ИНФОРМАЦИОННЫЙ БЮЛЛЕТЕНЬ

Тема: Замена синхронизаторов производства фирмы «HOERBIGER» (Германия) на синхронизаторы ОАО «Автодизель» и замена синхронизаторов производства ОАО «Автодизель» на синхронизаторы фирмы «HOERBIGER» (Германия) в коробках передач типа ЯМЗ-239

Модель: КП ЯМЗ-239 всех модификаций и комплектаций

Рис. 1 Вал вторичный 1509.1701100

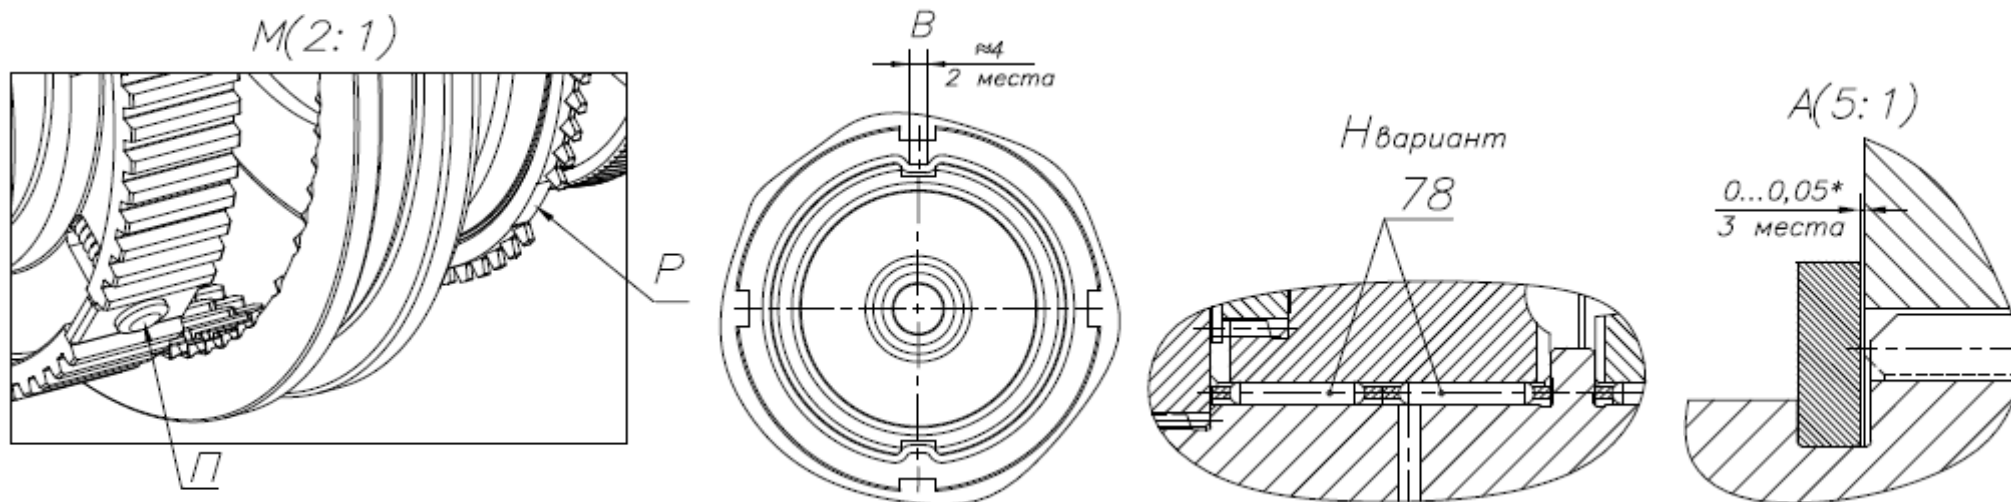
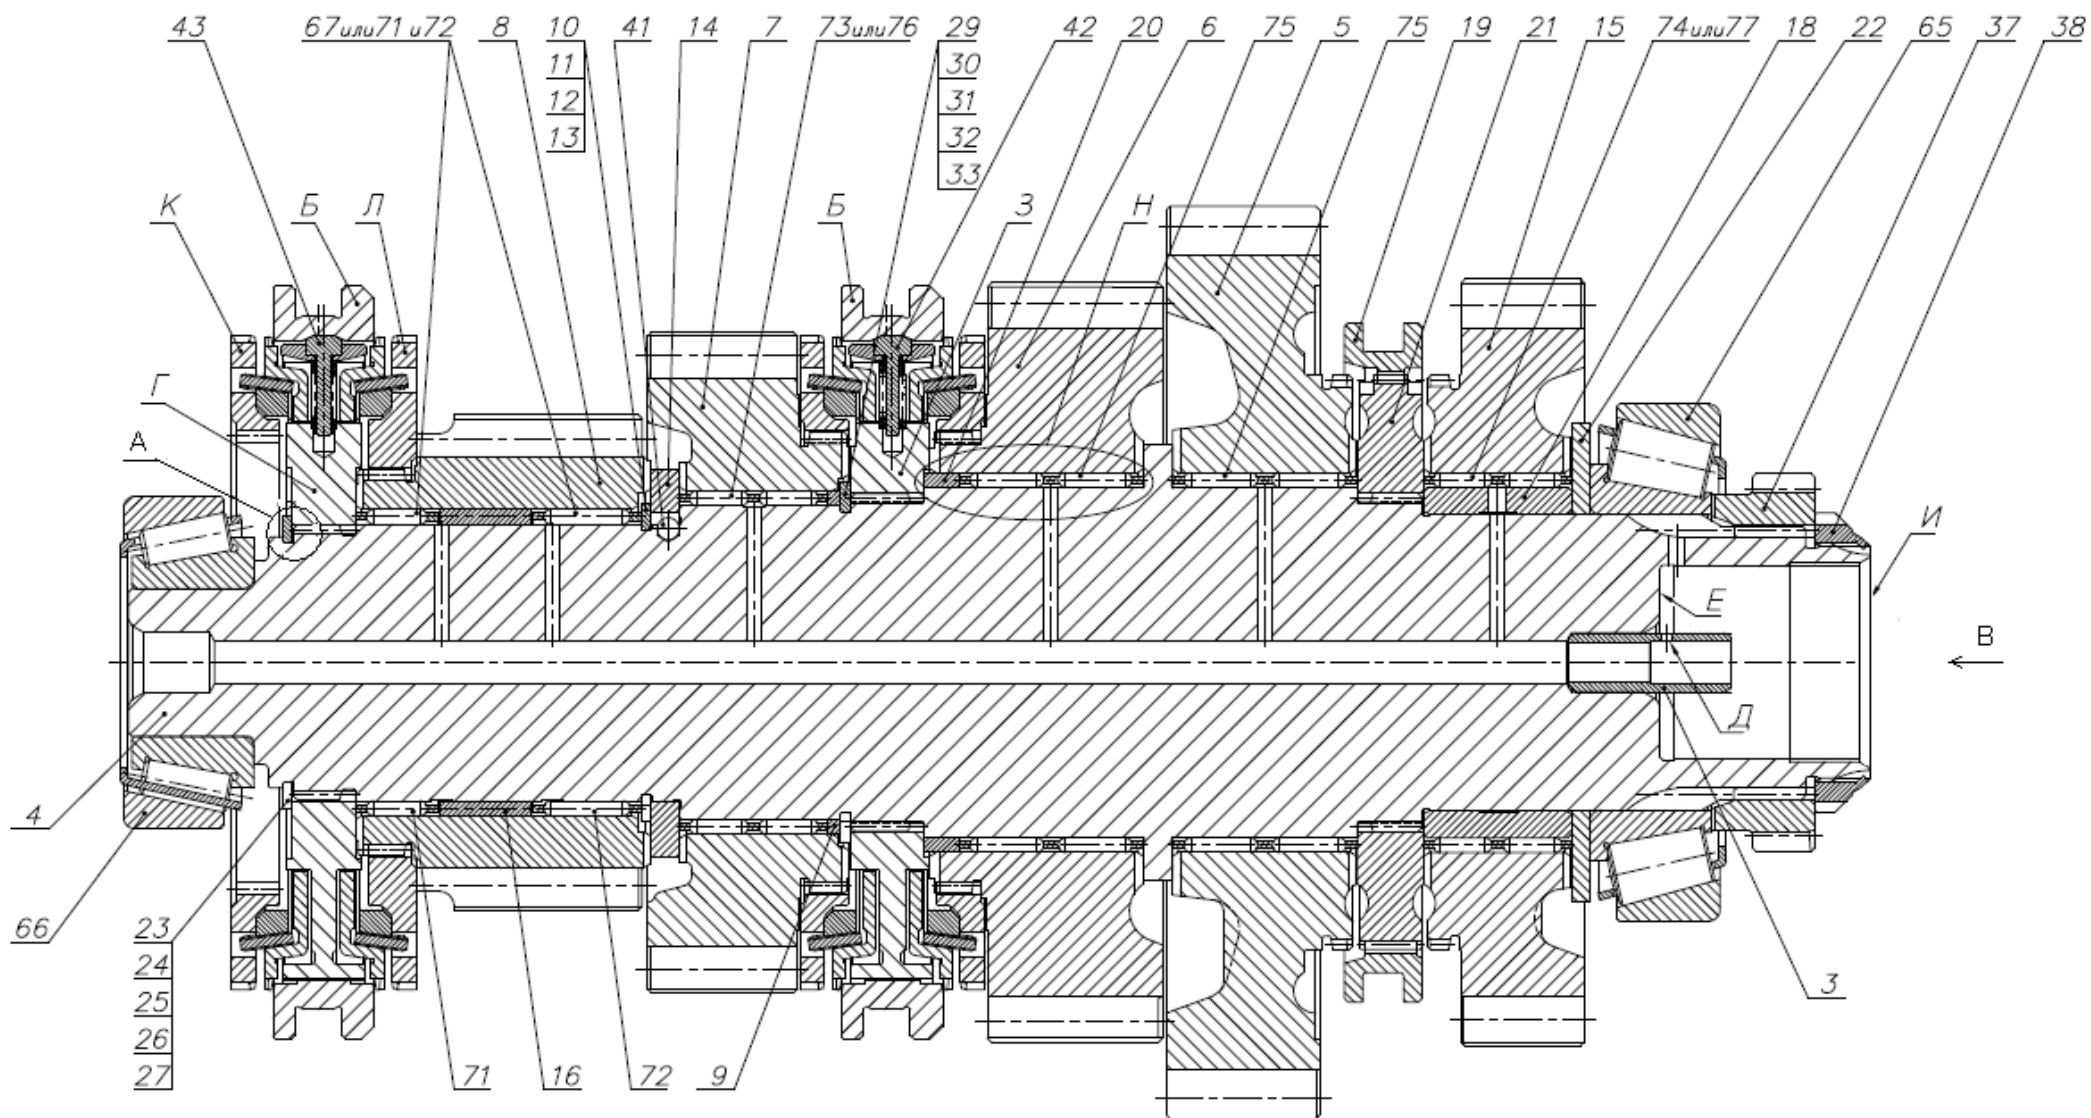
Особенности сборки и установки синхронизаторов фирмы «HOERBIGER» (Германия) на вторичный вал

1. При перемещении детали Б (рис. 1) по всей длине зубчатого венца деталей Г и З заедание не допускается.
2. Разукомплектование подшипников поз. 65 и 66 с подменой наружных колец от других подшипников данного типа не допускается. Подшипники поз. 67 устанавливать в паре, укомплектованной роликами одной отсортированной группы.

3. Детали должны быть чистыми. Масляные каналы деталей поз. 4 и 18 продуть.
4. Перед установкой на вал проверить возможность свободного перемещения детали поз. 19 по всей длине шлицев детали поз. 21. Заедание не допускается.

5. При сборке устанавливать детали Б широким буртом паза, детали З со смещением наружного зубчатого венца и дет. поз. 19 со смещением внутреннего зубчатого венца в сторону торца И дет. поз. 4.

6. Кольца зубчатые К и Л должны свободно без заеданий под действием собственного веса устанавливаться на шлицы шестерен поз. 6, 7 и 8.
7. Сборочные единицы Г и З запрессовать до упора. Перед запрессовкой совместить паз. Р блокировочного кольца с пазом П фиксаторного узла ступицы (Вид М).

8. Детали поз. 18, 21, 65, 66 запрессовать до упора. Перед запрессовкой дет. поз. 18, 65 и 66 нагреть до температуры 100...120 °С. Детали поз. 65 и 66 нагревать в масляной ванне.

9. Деталь поз. 3 запрессовать до упора с обеспечением расположения отв. Д относительно торца Е, как показано.
- 10.* (Вид А) Размер обеспечить установкой одной из деталей поз. 10, 11, 12, 13, 23, 24, 25, 26, 27, 29, 30, 31, 32, 33.

11. Деталь поз. 38 затянуть с $M_{кр}$ от 215,2 (22) до 245,2 (25) Н·м (кгс·м). Технические требования к затяжке по ОСТ 37.001.031-72. После затяжки кернить в двух местах до упора в пазы дет. поз. 4, как показано на виде В.

12. После сборки шестерни поз. 5, 6, 7, 8 и 15 должны вращаться от руки плавно без заеданий.

Рис. 2 Синхронизатор 2-3 передачи (8.9321) фирмы «HOERBIGER» (Германия)

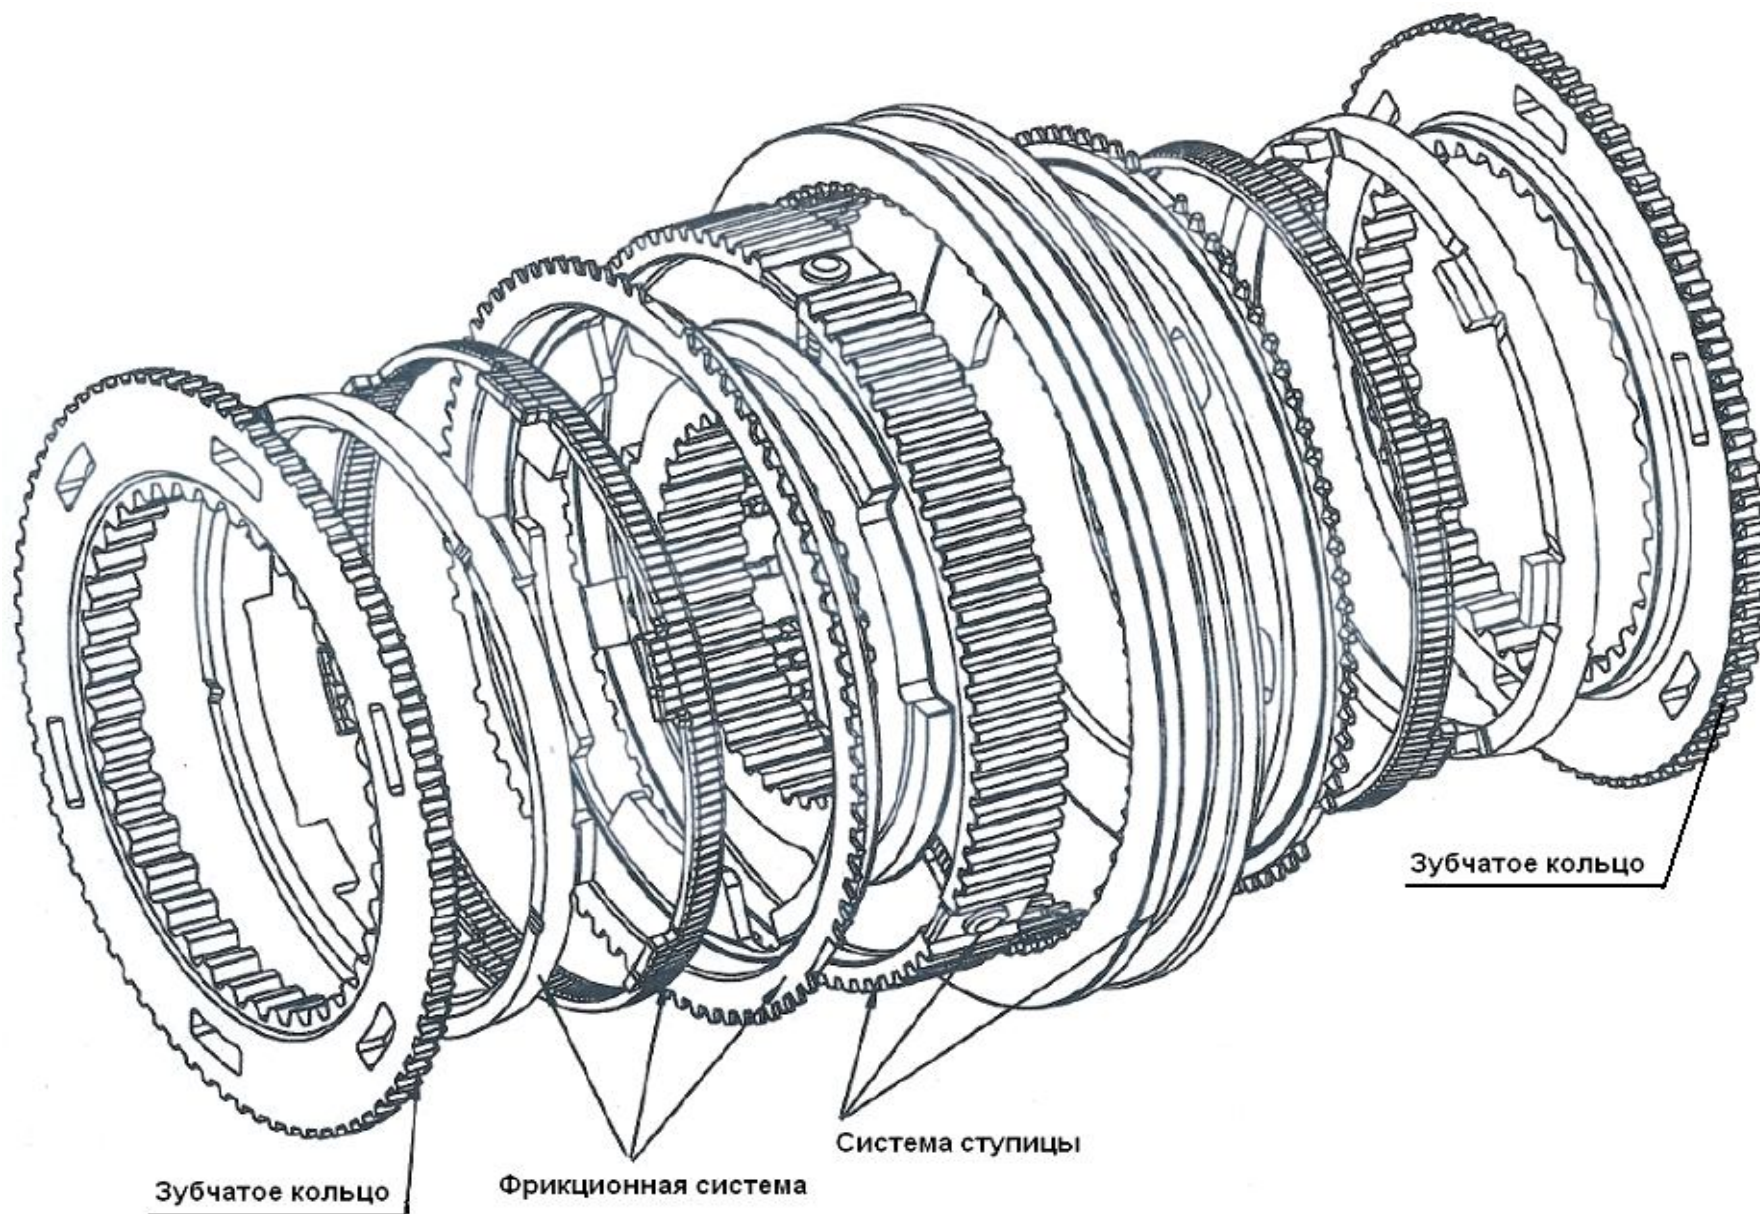
1.1. При замене синхронизатора 2-3 передачи фирмы «HOERBIGER» (Германия) на синхронизатор 2-3 передачи ОАО «Автодизель», заменить следующее:

1. синхронизатор RC30316001 (8.9321) на синхронизатор 336.1701151
2. шестерню 2-ой передачи вторичного вала 1509.1701127 на 239.1701127-10
3. сухари вилки 1509.1702035-2 шт. на 336.1702035-2 шт.

2.1. При замене синхронизатора 2-3 передачи ОАО «Автодизель» на синхронизатор 2-3 передачи фирмы «HOERBIGER» (Германия) заменить следующее:

1. синхронизатор 336.1701151 на синхронизатор RC30316001(8.9321)
2. шестерню 2-ой передачи промежуточного вала 239.1701050-10 на 1509.1701050
3. шестерню 2-ой передачи вторичного вала 239.1701127-10 на 1509.1701127
4. сухари вилки 336.1702035-2 шт. на 1509.1702035-2 шт.

Рис. 3 Синхронизатор 4-5 передачи (8.9322) фирмы «HOERBIGER» (Германия)

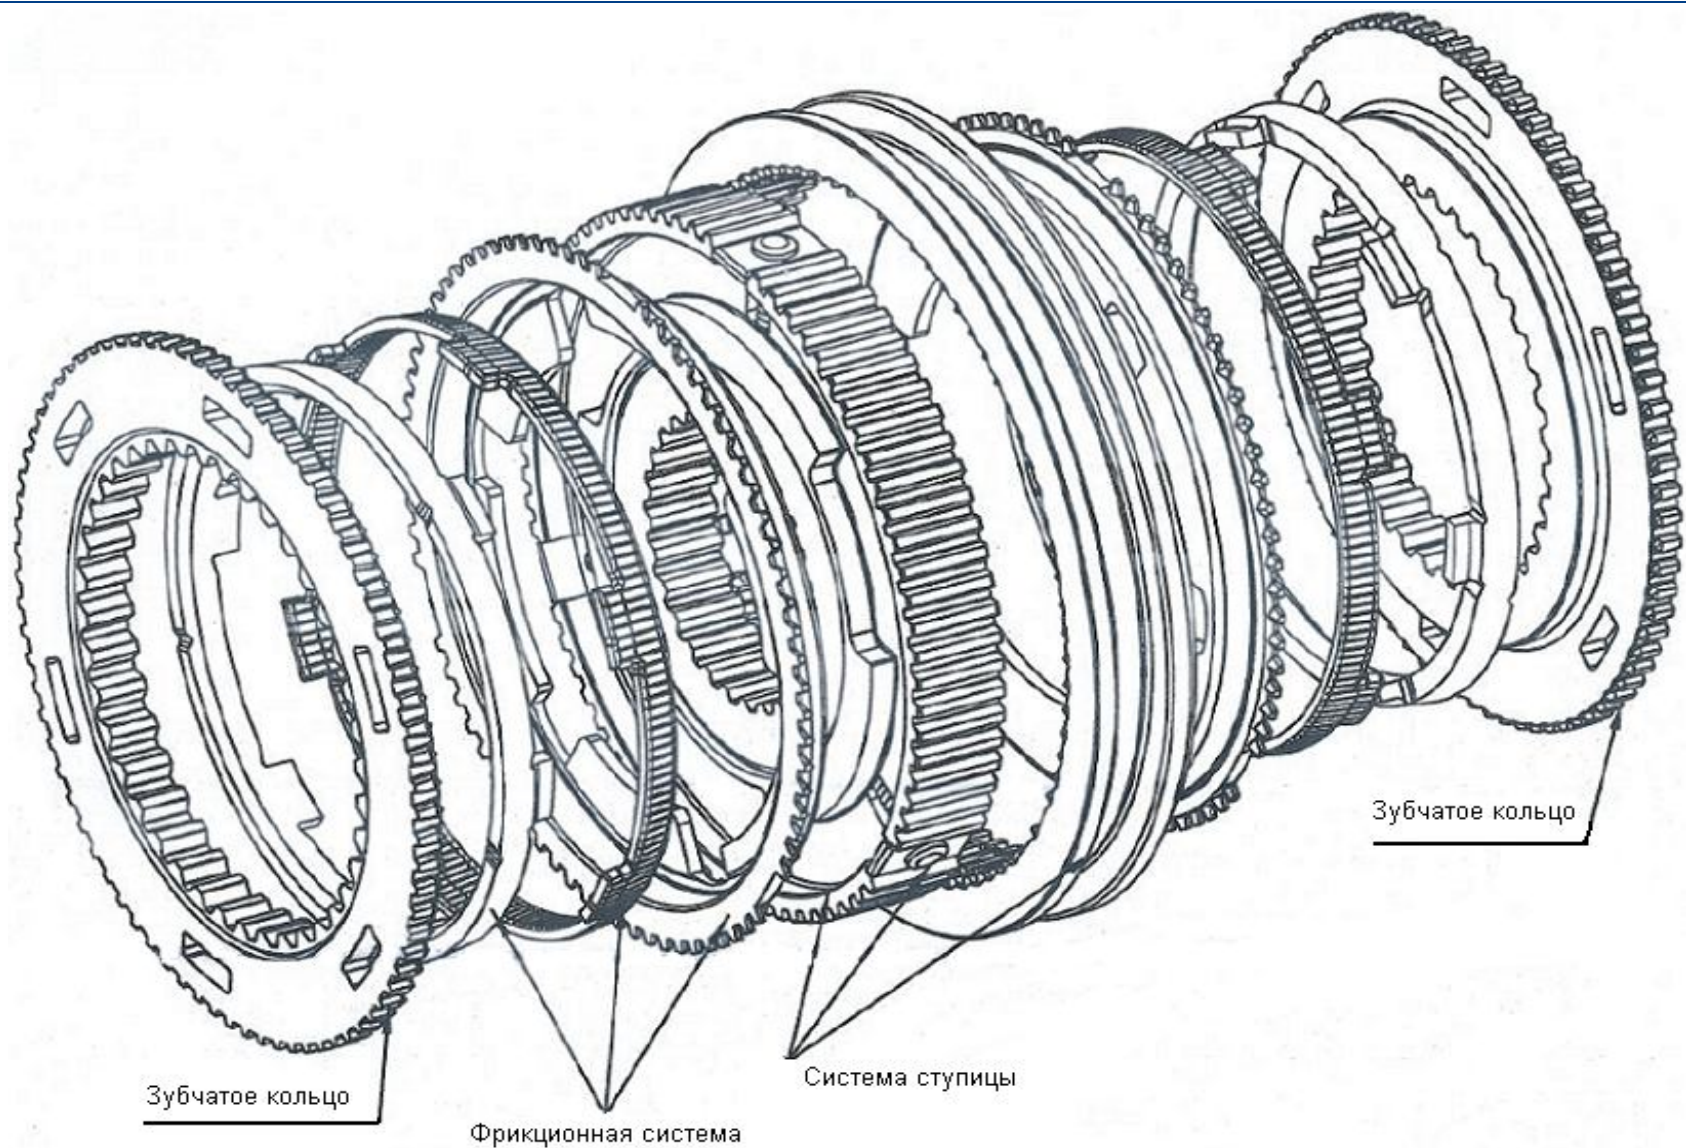
1.2. При замене синхронизатора 4-5 передачи фирмы «HOERBIGER» (Германия) на синхронизатор 4-5 передачи ОАО «Автодизель», заменить следующее:

1. синхронизатор RC30316002 (8.9322) на синхронизатор 239.1701150
2. шестерню 5-ой передачи вторичного вала 1509.1701132 на 239.1701132-10
3. сухари вилки 1509.1702035-2 шт. на 336.1702035-2 шт.

2.2. При замене синхронизатора 4-5 передачи ОАО «Автодизель» на синхронизатор 4-5 передачи фирмы «HOERBIGER» (Германия) заменить следующее:

1. синхронизатор 239.1701150 на синхронизатор RC30316002 (8.9322)
2. шестерню 5-ой передачи вторичного вала 239.1701132-10 на 1509.1701132
3. сухари вилки 336.1702035-2шт. на 1509.1702035-2 шт.
